改善箇所説明図②

基準不適合発生箇所

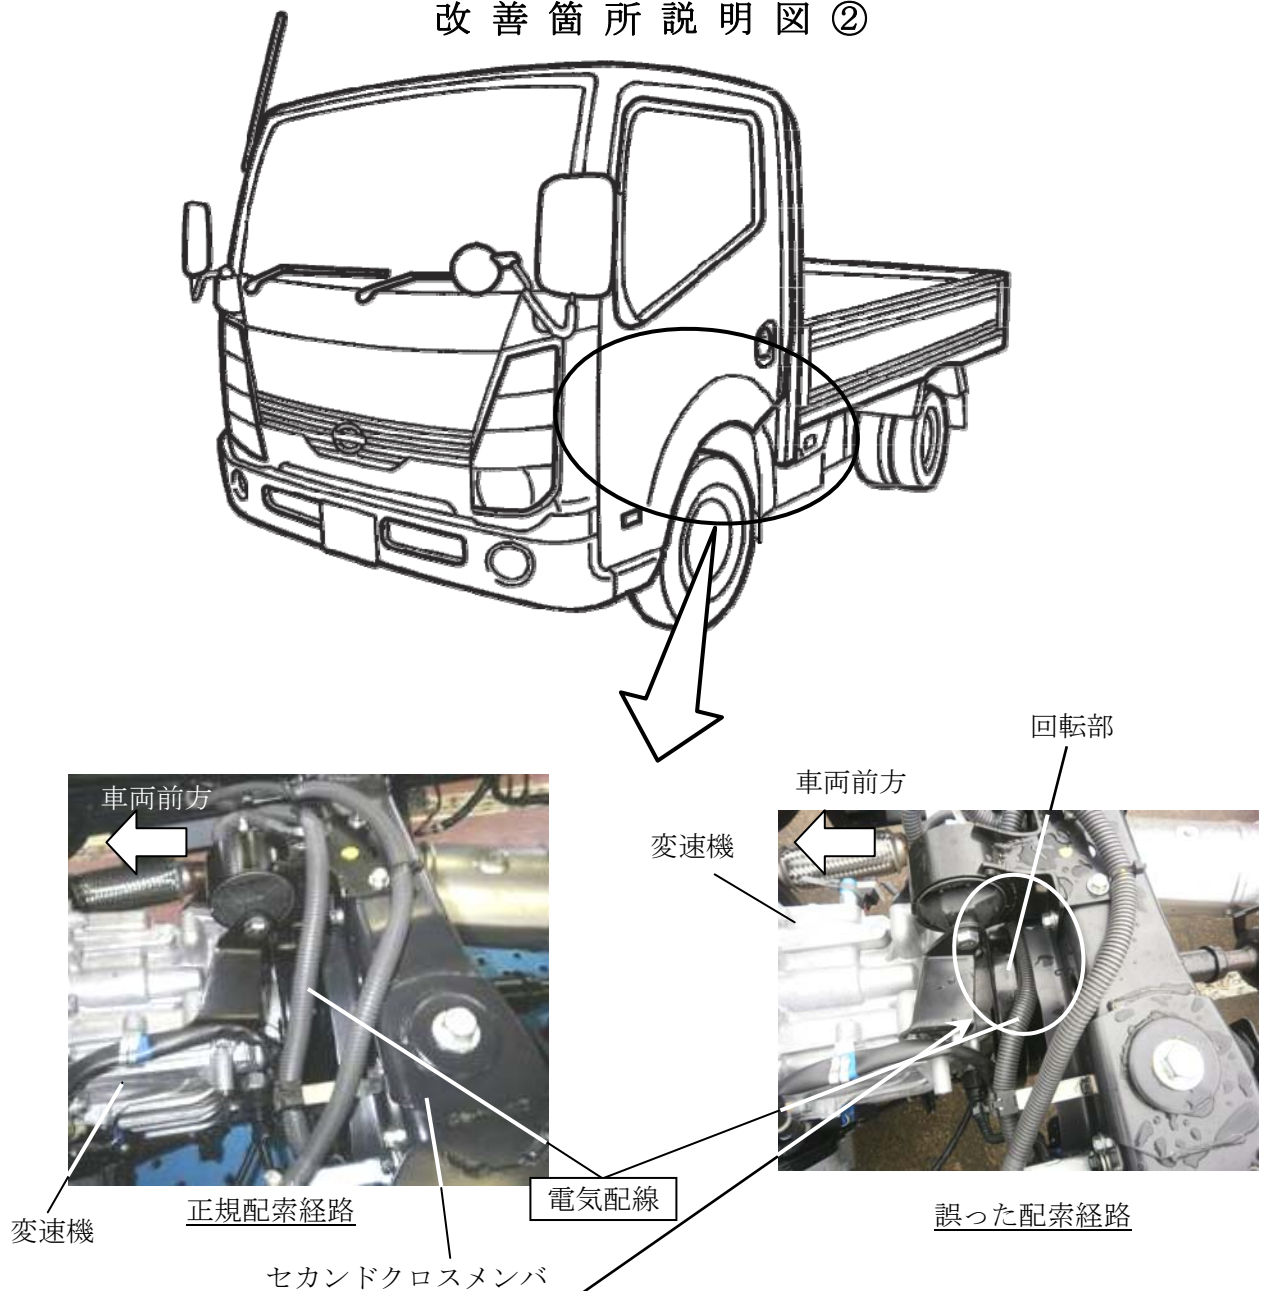
6速自動変速機搭載車および5速手動変速機搭載車において、車両組み立て時のセカンドクロスメンバ部の電気配線の配索経路の指示が不適切なため、当該電気配線が変速機後部の回転部に干渉するおそれがある。そのため、そのままの状態で使用を続けると、当該配線が損傷し、最悪の場合、走行中にエンストし再始動できなくなる、または、制動灯が点灯しなくなるおそれがある。

全車両、当該電気配線の配索経路を正規経路に修正する。また、電気配線が損傷している場合は、電気配線を修理する。
